RENESAS TECHNICAL UPDATE

製品分類	MPU&MCU	発行番号	TN-SH7-528A/JA	Rev.	第1版
題名	SH7750 シリーズ電源投入遮断手順についての改訂		情報分類	ドキュメント訂正追加等	
適用製品	SH7750/ SH7750S/ SH7750R	対象ロット等	関連資料	SH7750 シリーズ ハードウェアマニュアル ADJ-602-148	
		全ロット

SH7750 シリーズハードウェアマニュアルの付録H.電源投入遮断手順についての改訂をご連絡申し上げます。

図 H 電源シーケンス

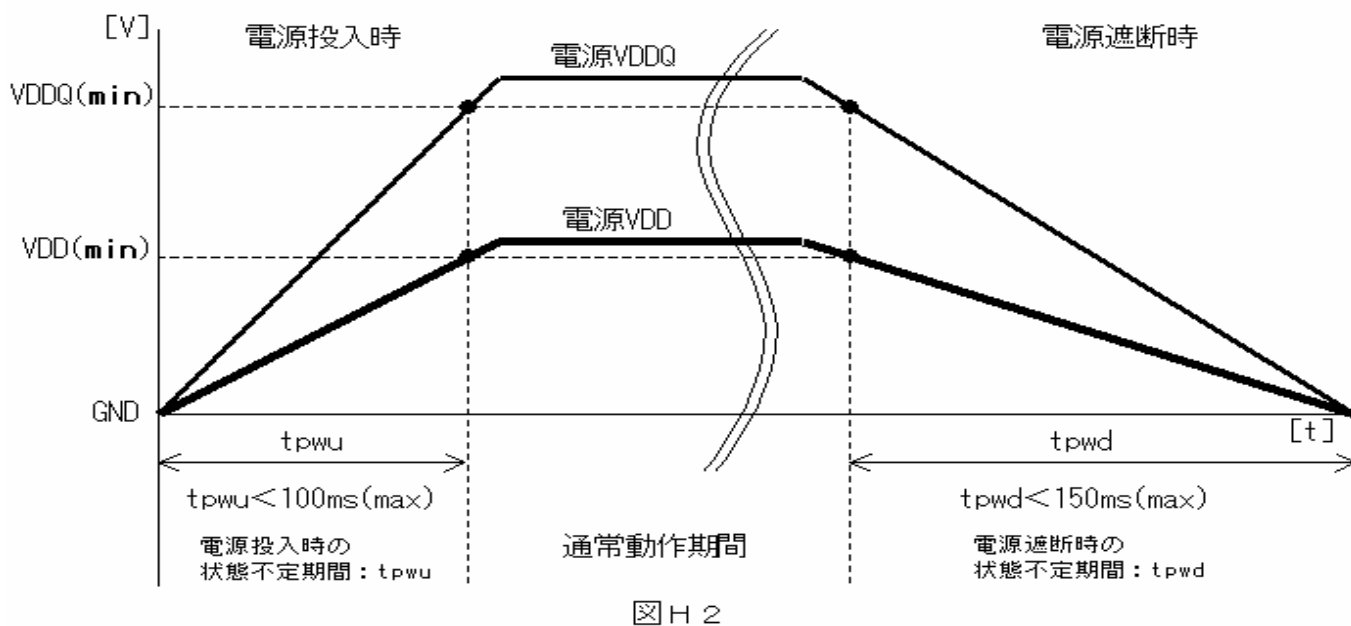
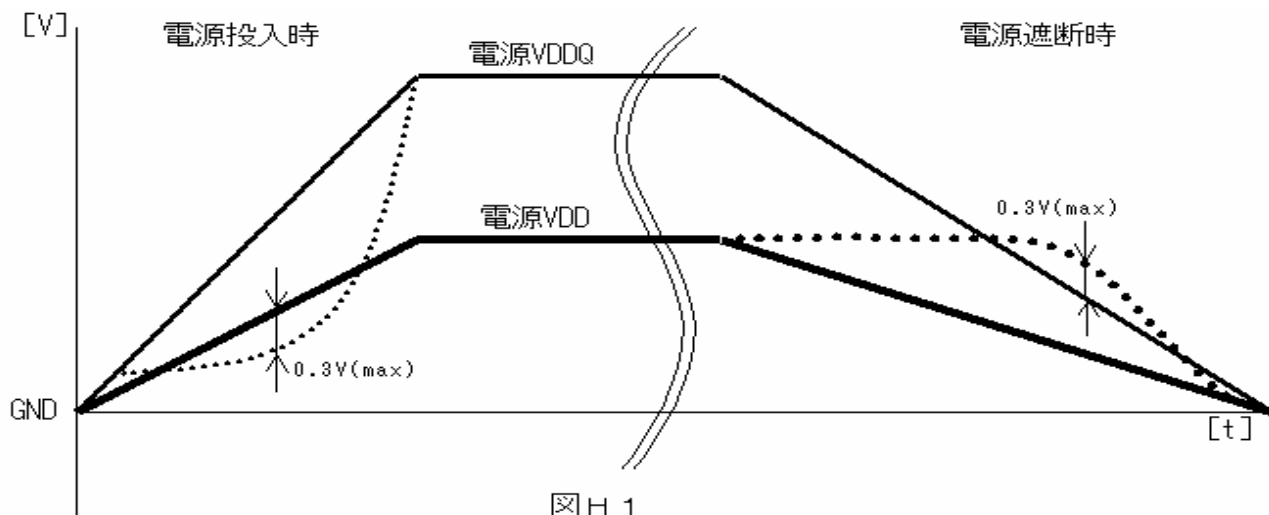
- (1) I/O、RTC、CPG、PLL1/2の電源は、電源VDDQと同じタイミングで投入してください。
- (2) 電源VDDQを投入後または同時に、信号線(RESET、MRESET、MD0~MD10、外部クロックなど)の入力を行ってください。電源VDDQを投入する前に信号線に入力を与えると、製品が破壊する可能性があります。
 - ・ 電源VDDQの投入時RESET信号は、Lowレベルにしてください。
 - ・ 電源VDDQの投入時MRESET信号は、電源VDDQと同じシーケンスでHighレベルを入力してください。
- (3) 電源の投入は、電源VDDQを先、電源VDDを後に行うことを推奨します。
- (4) 上記(1)(2)(3)に加えて3項の規定に従ってください。さらに
 - ・ 本LSI単体の場合、電源VDDQ及び電源VDDの電源投入シーケンスに時間的制約はありません。図H{図H1}を参照ください。なお、電源投入はできるだけ短い時間に行うことを推奨します。
 - ・ 本LSIが実装ボード等で他の素子と結線されている場合、 $-0.3V < V_{in} < VDDQ+0.3V$ に従ってください。また図H{図H2}に示すように、電源VDDQ及び電源VDDがGND[0V]から本LSIの動作保証電圧範囲の最小電圧値{VDDQ(min),VDD(min)}以上に上昇するまでの制約時間は100ms(max)です。これを超えた場合は製品が破壊される可能性があります。なお、電源投入はできるだけ短い時間に行うことを推奨します。

- (1) I/O、RTC、CPG、PLL1/2の電源は、電源VDDQと同じタイミングで遮断してください。
- (2) 信号線(RESET、MRESET)電源遮断時のタイミング規定はありません。
- (3) 信号線(RESET、MRESET)以外の入力信号線のレベルは電源VDDQと同じシーケンスで遮断してください。
- (4) 電源の遮断は、電源VDDを先、電源VDDQを後に行うことを推奨します。

上記(1)(2)(3)(4)に加えて3項の規定に従ってください。さらに

- ・ 本LSI単体の場合、電源VDDQ及び電源VDDの電源遮断シーケンスに時間的制約はありません。図H{図H1}を参照ください。なお、電源遮断はできるだけ短い時間に行うことを推奨します。
- ・ 本LSIが実装ボード等で他の素子と結線されている場合、 $-0.3V < V_{in} < VDDQ+0.3V$ に従ってください。また図H{図H2}に示すように、電源VDDQ及び電源VDDが本LSIの動作保証電圧範囲の最小電圧値{VDDQ(min),VDD(min)}からGND[0V]に下降するまでの制約時間は150ms(max)です。これを超えた場合は製品が破壊される可能性があります。なお、電源投入はできるだけ短い時間に行うことを推奨します。

- (1) 常時 $VDDQ = VDD-CPG = VDD-RTC = VDD-PLL1/2$ としてください。
SH7750S の場合、ハードウェアスタンバイモード時の VDD-RTC は、SH-4 SH7750 ハードウェアマニュアルの項目 9.8.5 に従ってください。
 - (2) $-0.3V < VDD < VDDQ+0.3V$ としてください。
 - (3) $VSS = VSSQ = VSS-PLL1/2 = VSS-CPG = VSS-RTC = GND[0V]$ としてください。
- 以上(1)(2)(3)の条件を満足しない場合、製品が破壊される可能性があります。
